Vec: Vysvetľovanie súťažných podkladov č. 4 – predloženie

V súlade so žiadosťou záujemcu o vysvetlenie súťažných podkladov, v súlade s § 48 zákona č. 343/2015 Z.z. o verejnom obstarávaní a o zmene a doplnení niektorých zákonov v znení neskorších predpisov (ďalej len „zákon“) a bodom 14. časti: „A. Pokyny na vypracovanie ponuky“ súťažných podkladov č. R5-2.1/002-11/2023 verejnej súťaže, vyhlásenej verejným obstarávateľom - Univerzitnou nemocnicou Bratislava (ďalej len „UNB“) zverejnením oznámenia o vyhlásení verejného obstarávania v Úradnom vestníku Európskej únie pod. zn. 2023/S 038-113000 z 22.02.2023 a vo Vestníku verejného obstarávania číslo 41/2023 z 23.02.2023 pod zn. 8230-MST realizovanej postupom zadávania nadlimitnej zákazky, prostredníctvom komunikačného rozhrania systému JOSEPHINE, na predmet zákazky „**RTG PRÍSTROJE A C-RAMENÁ**“ pre zdravotnícke zariadenia UNB, predkladám nasledovné vysvetlenie.

VYSVETĽOVANIE SÚŤAŽNÝCH PODKLADOV

„Príloha c. 1 a 2 časti B“ RTG digitálny mobilný - SKIAGRAFIA (do 400 kg) a RTG digitálny mobilný - SKIAGRAFIA (do 600 kg) požaduje:

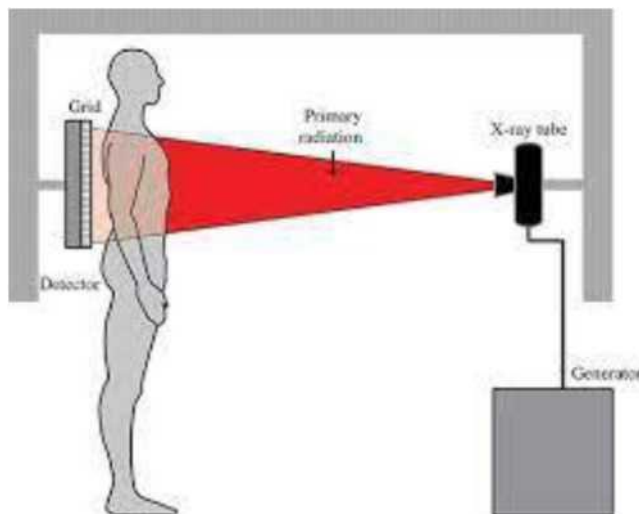
„Mobilný, výškovo nastaviteľný držiak detektora pre snímkovanie pacientov v stoj“

Prosíme o informáciu, akú minimálnu výšku stred detektora požadujete pre „Mobilný, výškovo nastaviteľný držiak detektora pre snímkovanie pacientov v stoj“ predpokladáme pre vyšetrenie pľúc. Alebo aké iné vyšetrenia v stoj?

Naša doplňujúca otázka č. 2

Prosím Vás či budete vykonávať i vyšetrenie hlavy (i keď táto sa vykonáva v sede), alebo aké ostatné horné časti tela pacienta myslíte.

Výška stredu detektora od podlahy v hornej úvrati min 1700 mm alebo 1800mm alebo iný výšku. Akú?

Mobilný, výškovo nastaviteľný držiak detektora pre snímkovanie pacientov v stoji minimálne 1750 mm

Poznámka: Mobilný, výškovo nastaviteľný držiak detektora musí mať maximálnu výšku 195 cm, aby prešiel štandardnými dverami s priechodskou výškou 197 cm.

Ide o skiagrafické vyšetrenia hrudníka a brucha v stoj a tomu prislúchajúce možnosti nastavenia mobilného vertigrafu. Mobilný, výškovo nastaviteľný držiak detektora pre snímkovanie pacientov v stoj, hlavne na vyšetrenia pľúc a hrudníka, ale aj ostatných horných častí tela pacienta.

Mobilný, výškovo nastaviteľný držiak detektora pre snímkovanie pacientov v stoji, predovšetkým hrudníka a brucha. Pod inými hornými časťami tela bolo myslené napr. vyšetrenie ramena.

Vyšetrenie hlavy (lebky) sa vykonávajú v sede pacienta.
